臺南市政府 函

主旨：檢送96年8月6日臺南市都市計畫委員會第261次會議紀錄乙份，請查照。

臺南市都市計畫委員會第二六一次會議簽到簿

臺南市都市計畫委員會第 261 次委員會 報告第一案

都市設計審議範圍示意圖

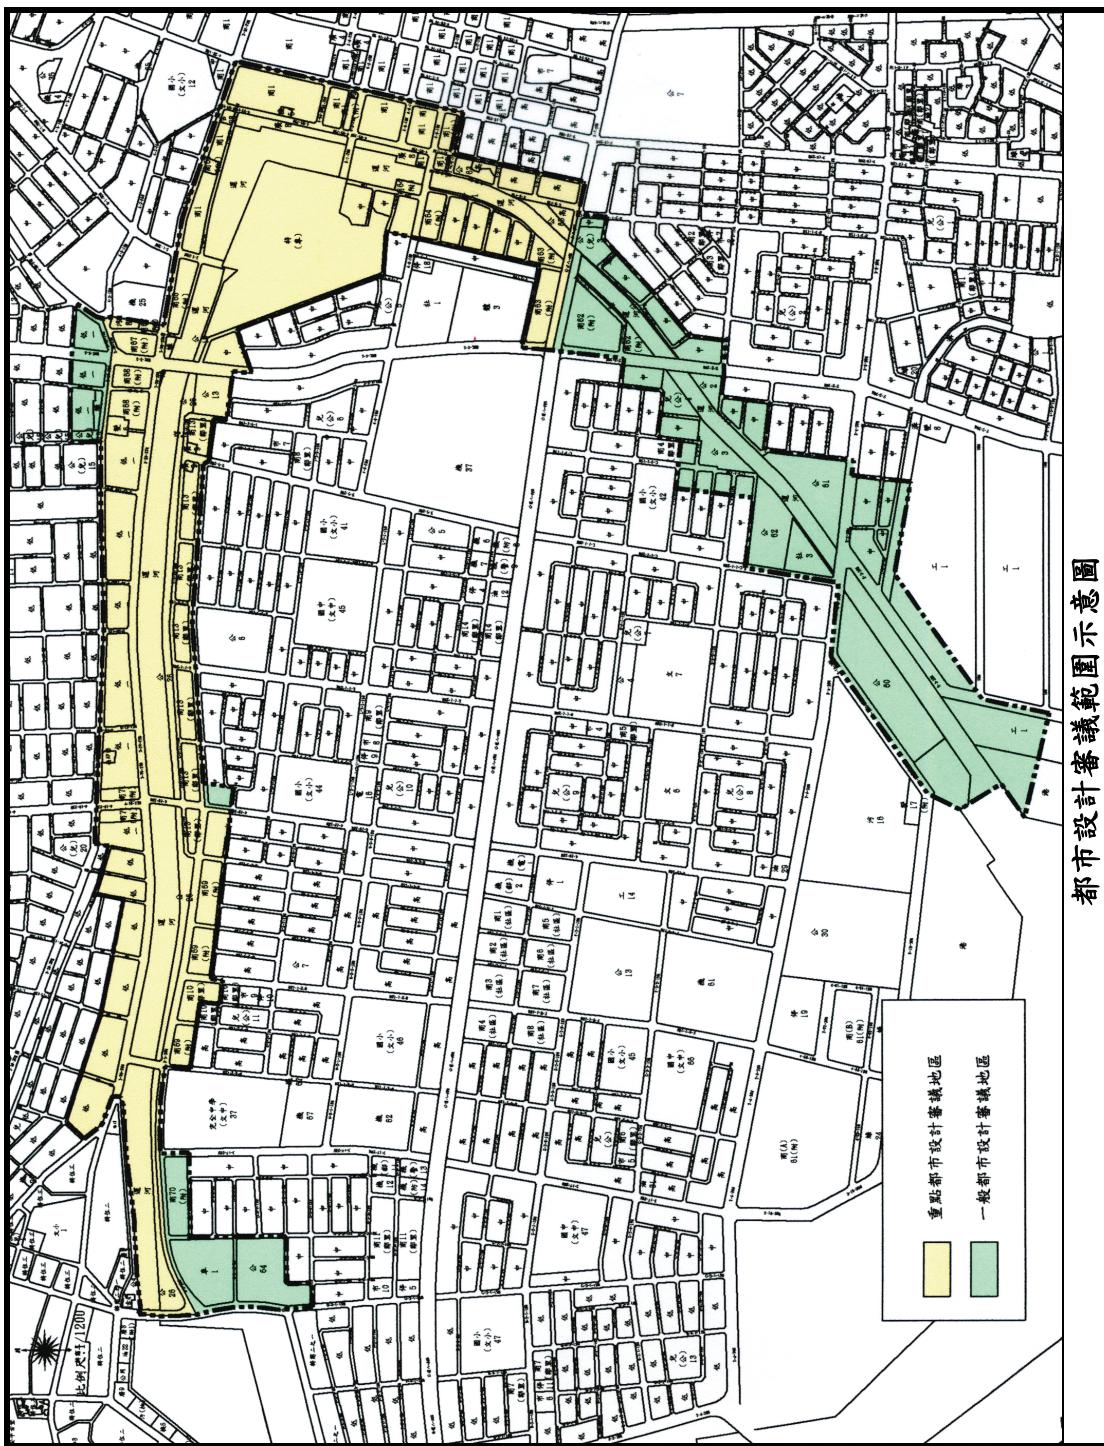
條次	原條文	修正後條文	修正理由	專案小組決議	市都委會決議
二	<p>審查對象及送審權責單位</p> <p>本都市設計管制以細部計畫範圍為管制範圍，並依申請基地之開發規模、類別及區位，委由相關單位辦理審查。</p> <p>1. 提送本府都市設計委員會審查者：</p> <p>(1) 基地面積超過1000平方公尺以上者。</p> <p>(2) 樓地板面積超過1500平方公尺以上者。</p> <p>(3) 公有公共工程造價金額在1000萬元以上者。</p>	<p>第三條、審查範圍及送審權責單位</p> <p>本計畫區內主要區分「一般都市設計審議地區」與「重點都市設計審議地區」，審議範圍詳圖13所示。未來審查範圍內之公共工程、公有公共建築與私人建築，皆需符合「一般都市設計審議地區審議準則」之規定，並依本市發布實施之各類都市設計審議原則辦理。而重點審議地區內除應符合「重點都市設計審議地區審議準則」規定外，尚需符合「一般都市設計審議地區審議準則」規定辦理都市設計審議作業。送審權責單位如下所述：</p> <p>1. 提送本府都市設計委員會審議者：</p> <p>(1) 重點都市設計審議地區：</p> <p>A. 預算金額1,000萬元以上(含)(其中若屬道路用地者則不含地下設施物之改善金額)公有公共工程及公有公共建築。</p> <p>B. 基地面積在1,500 m²以上(含)之私人建築。</p> <p>C. 整體規劃區、特定專用區或依本案土地使用分區管制第十二條接受獎勵措施個案之基地。</p> <p>(2) 一般都市設計審議地區：</p> <p>A. 預算金額1,000萬元以上(含)公有公共工程及公有公共建築，其中基地面積在1,500 m²以上(含)或建築樓地板面積在1,000 m²以上(含)者。</p> <p>B. 私人建築，符合下列條件之一者：</p> <p>●採綜合設計鼓勵辦法。</p> <p>●建築法規定之高層建築物。</p>	<p>為便於後續管理及執行，故依「變更規範整體架構之完整性，取消一般與重點審議地區之區分，並配合修正後續相關條文文字內容。</p>	<p>1. 修正通過。 2. 說明如下：考量本審議規範整體架構之完整性，取消一般與重點審議地區之區分，並配合修正後續相關條文文字內容。</p>	<p>修正通過。</p> <p>1. 修正理由：</p> <p>(1) 考量本審議規範整體架構之完整性，取消一般與重點審議地區之區分。</p> <p>(2) 配合通案性之管制原則，調整部分審查標準。</p> <p>2. 修正內容如下：</p> <p>第三條、審查對象及送審權責單位</p> <p>本都市設計管制以細部計畫範圍為管制範圍，並依申請基地之開發規模、類別及區位，委由相關單位辦理審查。</p> <p>一、提送本府都市設計委員會審查者：</p> <p>(一) 預算金額1000萬元以上(其中若屬道路用地者則不含地下設施物之改善金額)公有公共工程及公有公共建築。</p> <p>(二) 建築申請案符合下列條件之一者：</p> <p>1. 基地面積超過1000平方公尺以上者。</p> <p>2. 整體規劃區、特定專用區或依本案土地使用分區管制第十二條接受獎勵措施個案之基地。</p> <p>3. 採綜合設計鼓勵辦法之建築。</p> <p>4. 建築法規定之高層建築物。</p> <p>二、授權本府都市設計幹事會審查者：</p> <p>(一) 預算金額500萬元以上且未達1000萬元(其中若屬道路用地者則不含地下設施物之改善金額)之公有公共工程及公有公共建築。</p> <p>(二) 基地面積在300平方公尺以上且未達1000平方公尺之建築申請案。</p>

條次	原條文	修正後條文	修正理由	專案小組決議	市都委會決議
	<p>2. 授權本府都市設計幹事會審查者：</p> <p><u>上述第一項</u> 外，申請基地面臨運河或基地面積超過300平方公尺以上或建築高度超過五層樓（不含），應送幹事會審議。其中基地面臨運河的定義如下：</p> <p>(1) <u>基地其中一境界線與運河相鄰。</u></p> <p>(2) <u>基地其中一境界線隔著永久性空地或公共設施用地與運河相鄰。</u></p> <p>3. 授權本府建管單位審查者：</p> <p><u>上述第(一)、(二)項以外之地區。</u></p> <p>4. <u>前述未規定者，依據「臺南市都市設計審議委員會設置要點」與「臺南市都市設計審議作業規定」內容辦理。</u></p>	<p>2. 提送本府都市設計幹事會審議者：</p> <p>(1) 重點都市設計審議地區：</p> <p>A. 預算金額1,000萬元以下(不含)公有公共工程及公有公共建築。</p> <p>B. 基地面積在300m²以上(含)及1500m²以下(不含)之私人建築。</p> <p>(2) 一般都市設計審議地區：</p> <p>預算金額1,000萬元以上(含)公有公共工程及公有公共建築，且建築基地面積在1,500m²以下(不含)且建築樓地板面積在1,000m²以下(不含)者。</p> <p>3. 授權本府建管單位逐行查核者：</p> <p>(1) 重點都市設計審議地區：基地面積在300m²以下(不含)之私人建築。</p> <p>(2) 一般都市設計審議地區：</p> <p>A. 預算金額1,000萬元以下(不含)公有公共建築。</p> <p>B. 都市設計審議範圍內，不屬上述(1)、(2)項以外之地區。</p>			<p>(三) 未達上述第(一)、(二)款之範圍，然基地其中一境界線與運河相鄰，或基地其中一境界線隔著永久性空地或公共設施用地與運河相鄰者。</p> <p><u>三、</u> 授權本府建管單位審查者：</p> <p>(一) <u>上述第一、二項以外之地區。</u></p>

都市設計課建議範圍

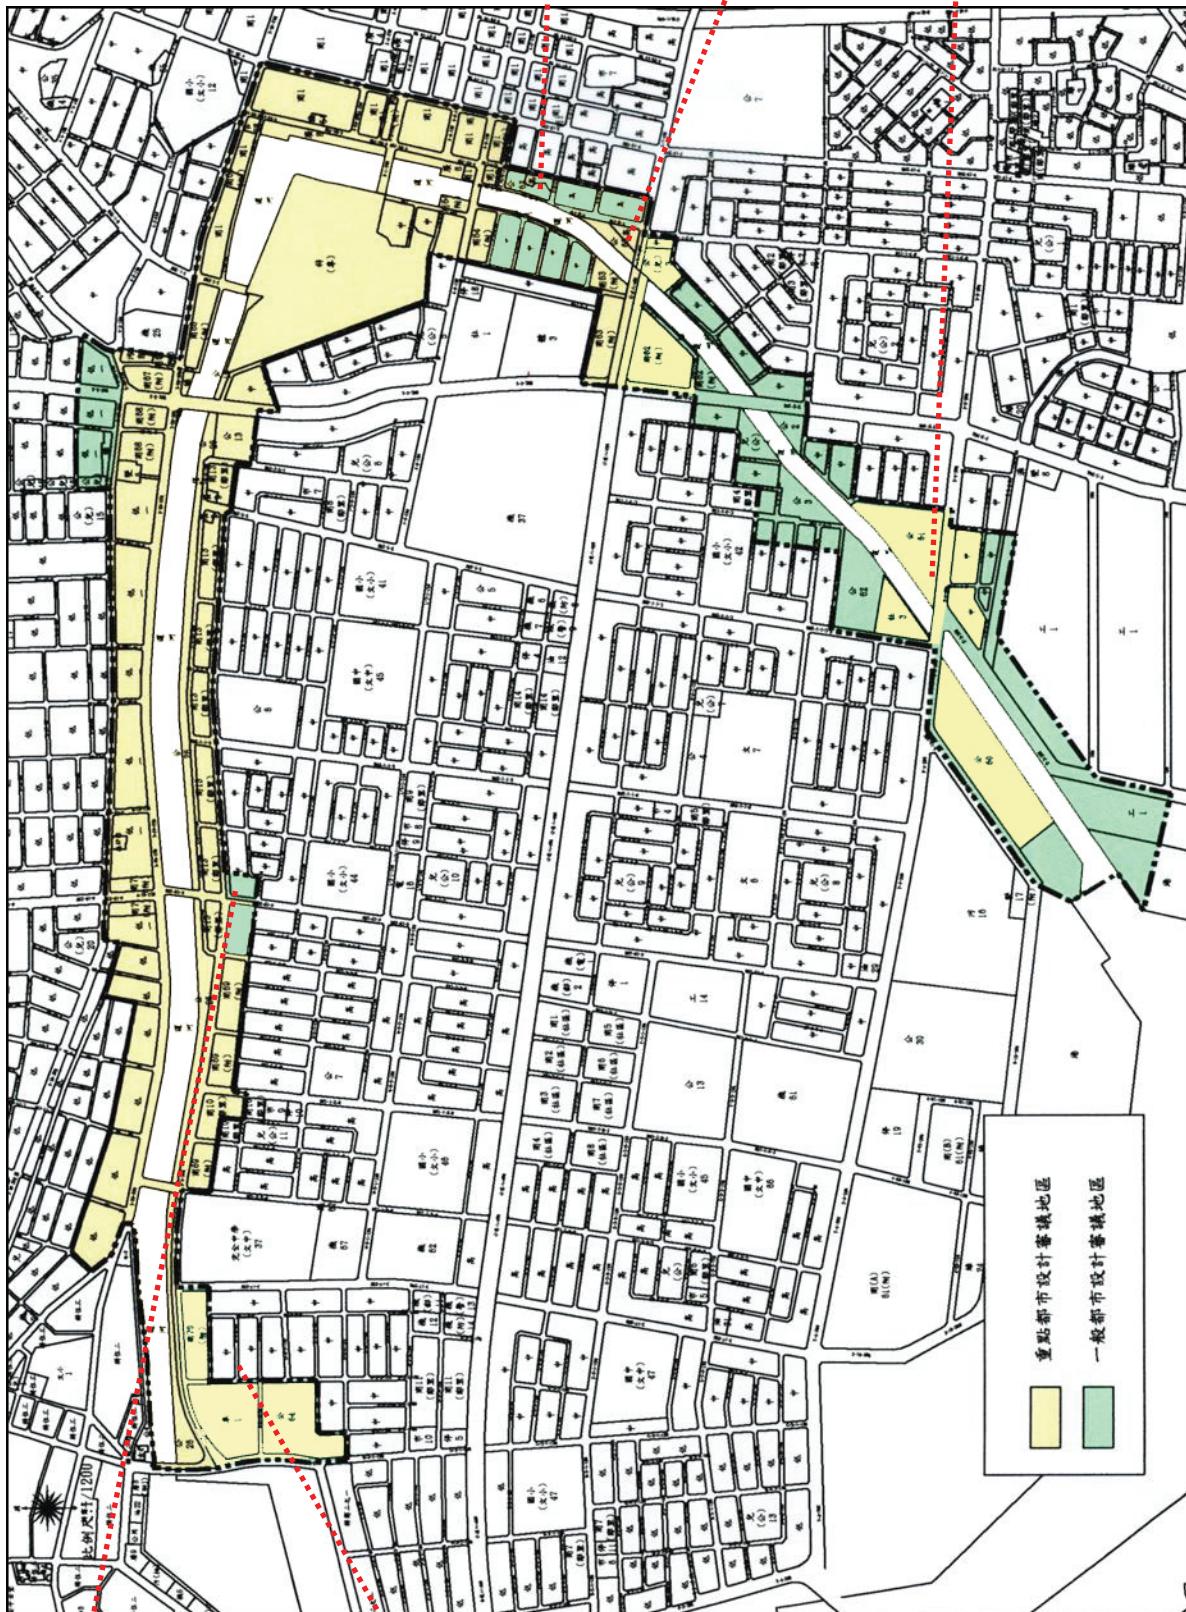
單	位	意	見
[都市設計管制事項]部分			
一、	第三條第一項第3.款第(2)目B.規定(19頁)：		
	條文：都市設計審議範圍內，不屬上述 <u>(1)</u> 、 <u>(2)</u> 項以外之地區。		
	意見：應改為「都市設計審議範圍內，不屬上述 <u>1</u> 、 <u>2</u> 項以外之地區。」		
二、	第三條第一項規定(20頁)附圖：		
	條文：如條文附圖。		
	意見：建議5地點範圍更改：(如後附圖)		
	1. 臨安平港及運河入口：應改為重點景觀區。 2. 無法直接面對運河部份：建議比照對街改為一般景觀區。 3. 此區位相較於其他範圍，建議為一般景觀區。 4. 永華路（公道8）入口、大基地：應改為重點景觀區。 5. 健康路入口：漁光大橋通車後，本樞紐應為重要景點。		
	以上檢呈 課長，如奉核可將送規劃單位先行納入會議資料。

台南市政府建設局	工程名稱：臺南市_機場入口意象工程(第二期)	設計 號	95.07 02/04 A	甲 級	工 程	施工日期 年 月 日
	圖號/圖名：A-02 塔型標地物施工詳圖

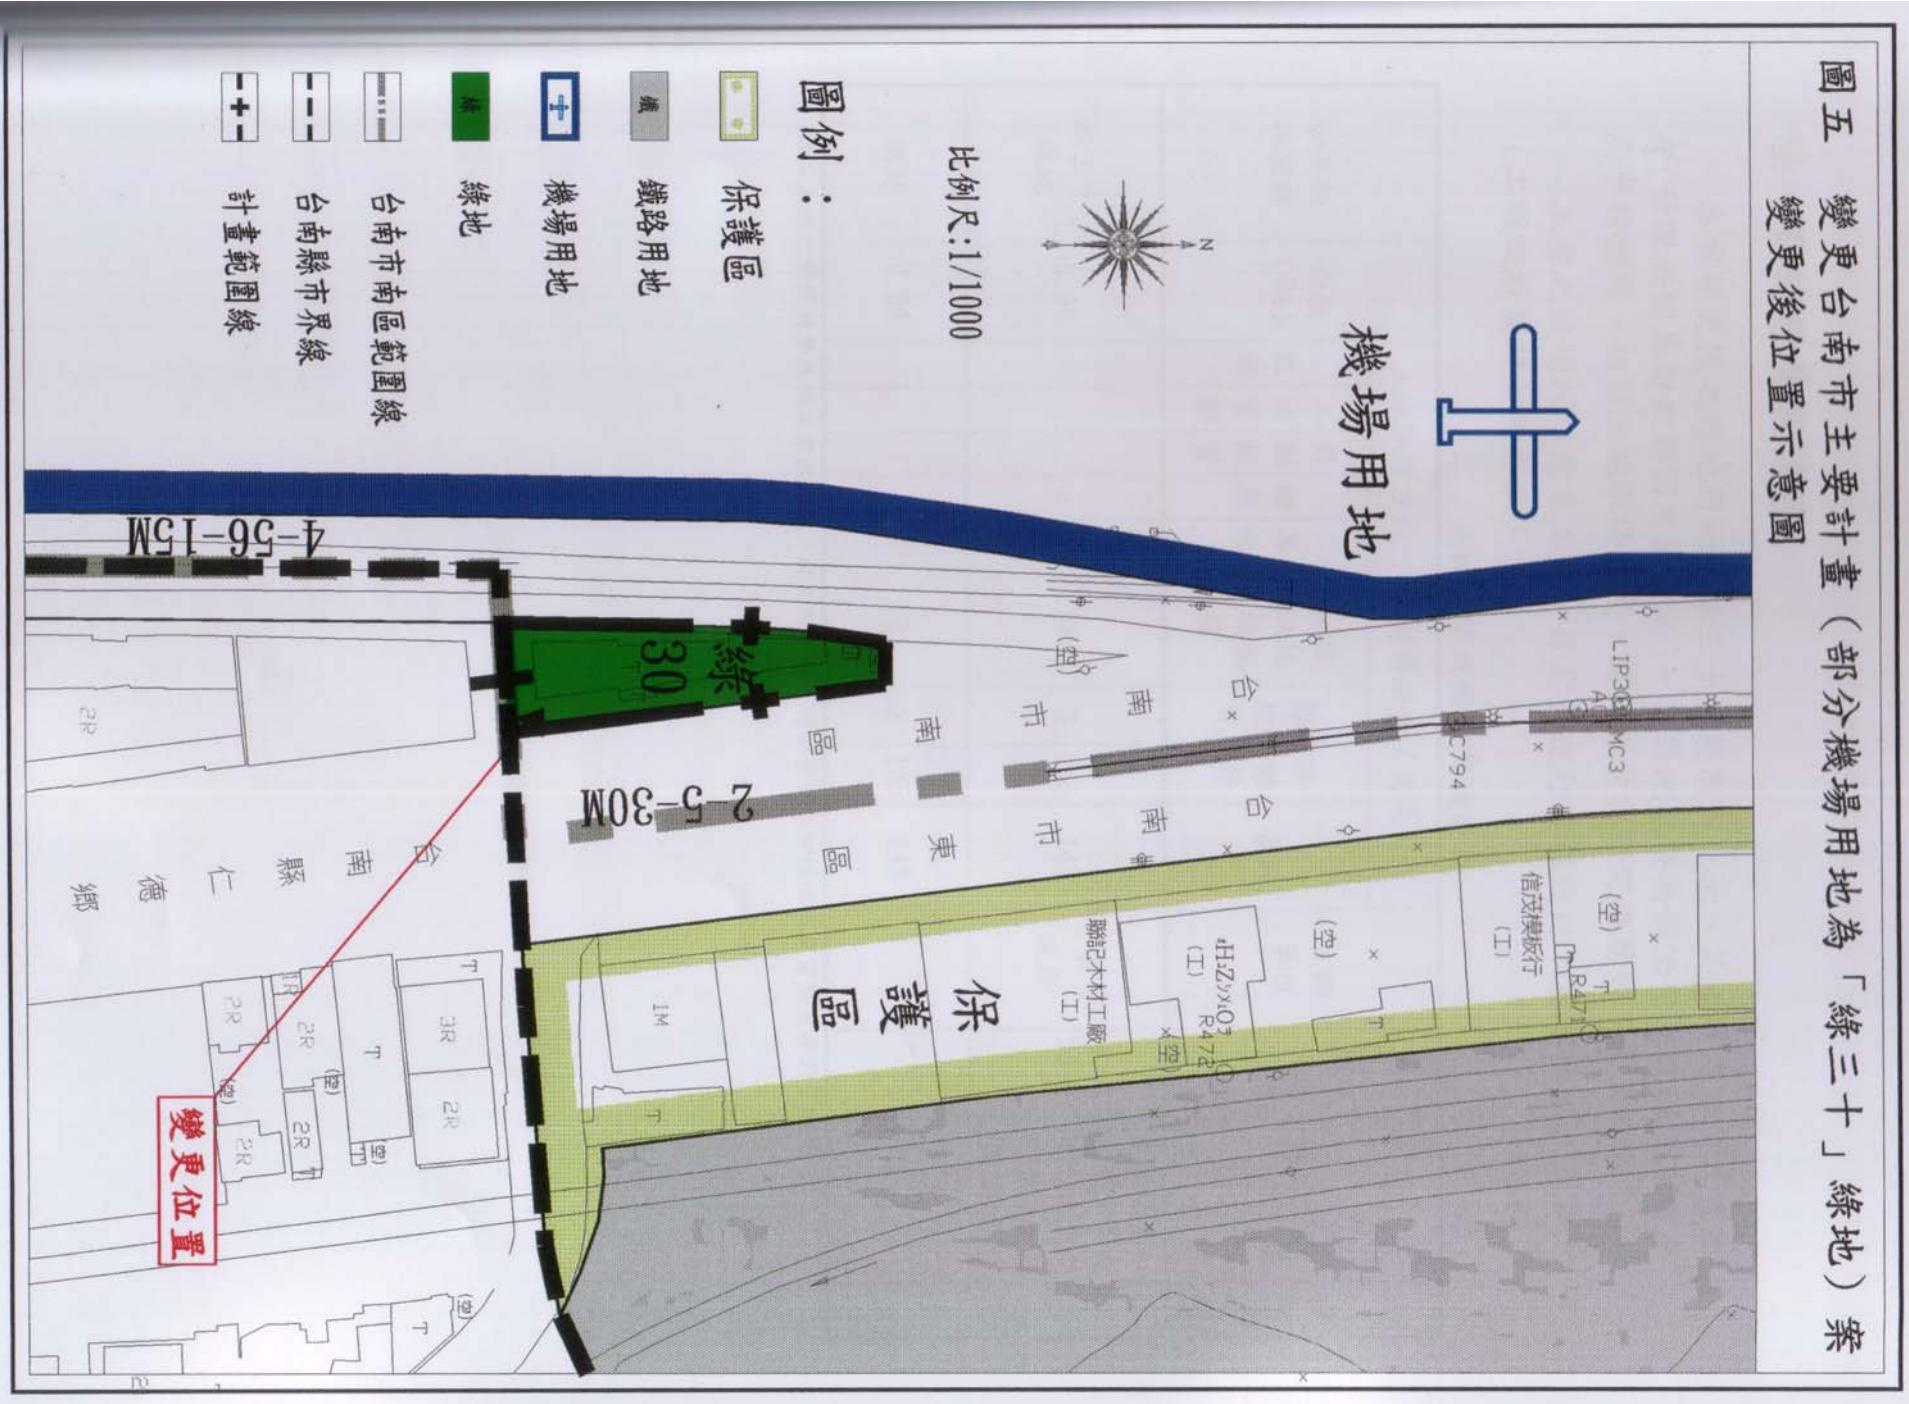
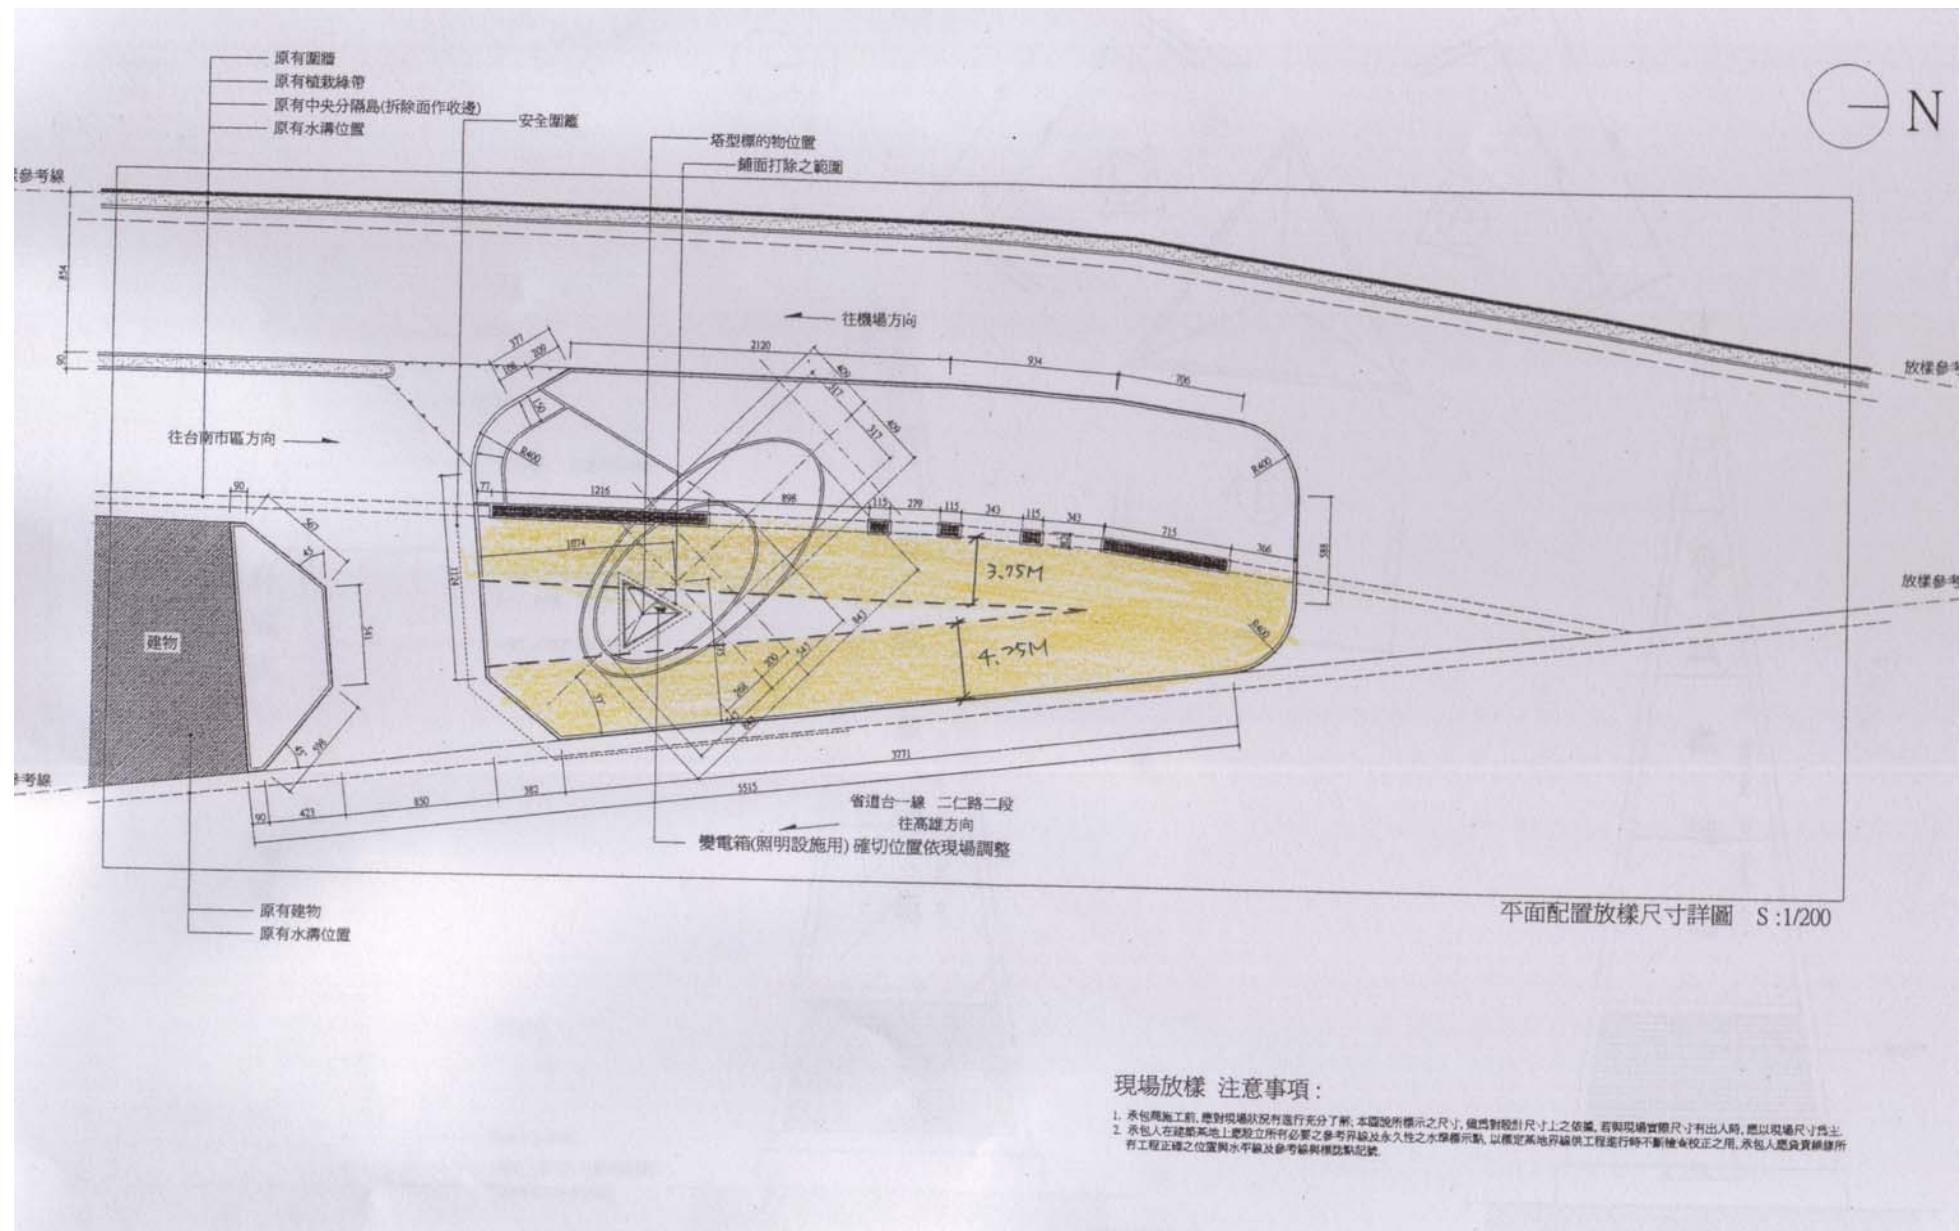
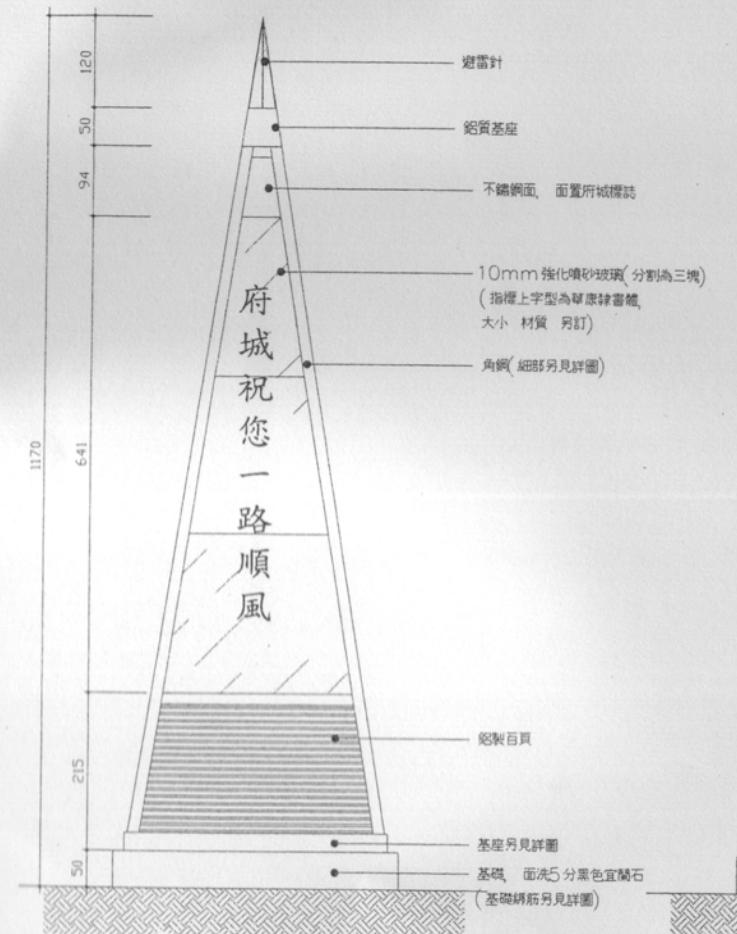
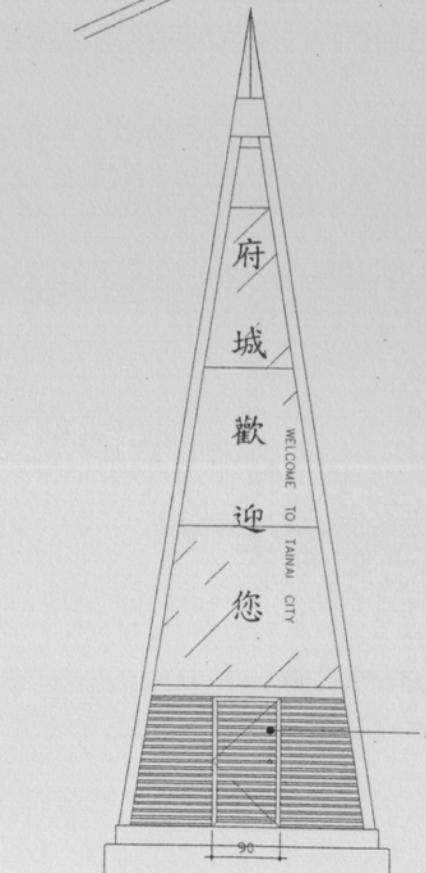
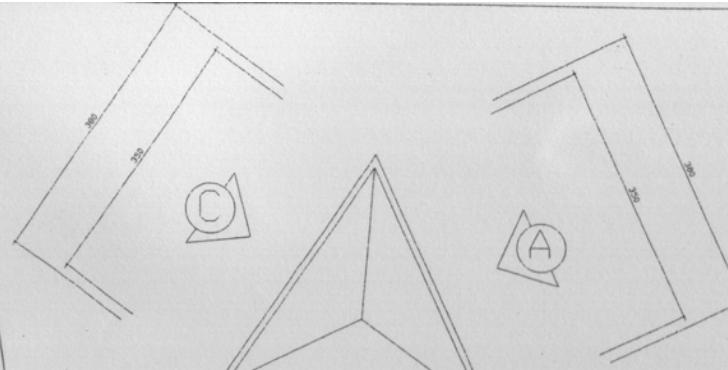
案名	「臺南市機場入口意象工程」騎樓地設置寬度案
說明	<p>一、申請單位：臺南市政府都市發展局。</p> <p>二、辦理依據：「臺南市騎樓地設置自治條例」第2條第2項。</p> <p>三、計畫緣起：</p> <p>本案工程位於臺南市南區台一號省道通往臺南機場之入口處，都市計畫為「綠30」綠地用地，為形塑機場入口意象，除進行綠美化工程外，並將設置歡迎蒞臨臺南市之塔型標示物。其中塔型標示物範圍有一部份位於應留設騎樓地範圍內，由於本案工程僅作為車輛經過時之視覺觀感入口意象，未供行人通行與逗留，應無設置騎樓地之必要，故擬依騎樓地設置條例第2條第2項規定提請大會審議。</p> <p>四、計畫位置：臺南市南區台一號省道通往臺南機場之入口處（南鞍段22-2地號）。</p> <p>五、規劃設計草案：</p> <p>本案現已完成第一期綠美化工程，塔型標示物設置位置為綠美化工程整體設計時所預留。整體設計時預留位置係考量各道路行經車輛之視覺角度，故建請大會同意於原址設置塔型標示物。</p> <p>六、遭遇課題與擬請大會同意事項：</p> <p>本案基地位置依據「臺南市騎樓地設置自治條例」東側應留設4.25公尺、西側應留設3.75公尺，其中西側塔型標示物西側將有約50公分位於應留設騎樓地範圍，因而未能符合「臺南市騎樓地設置自治條例」規定。考量本案工程僅作為車輛經過時之視覺觀感入口意象，未供行人通行與逗留，應無設置騎樓地之必要，又本案第一期綠美化工程業已完工並已預留塔型標示物設置位置，綜上，擬依「臺南市騎樓地設置自治條例」第2條第2項提請大會審議。</p> <p>七、附件</p> <p>(一) 都市計畫圖。</p> <p>(二) 平面配置圖。</p> <p>(三) 塔型標示物施工詳圖。</p> <p>八、以上提請委員會討論。</p>
市府初核意見	本案工程因僅作為車輛經過時之視覺觀感入口意象，未供行人通行與逗留，又本案第一期綠美化工程業已完工並已預留塔型標示物設置位置，擬請同意本案基地範圍內免留設騎樓地。
決議	依市府初核意見通過。
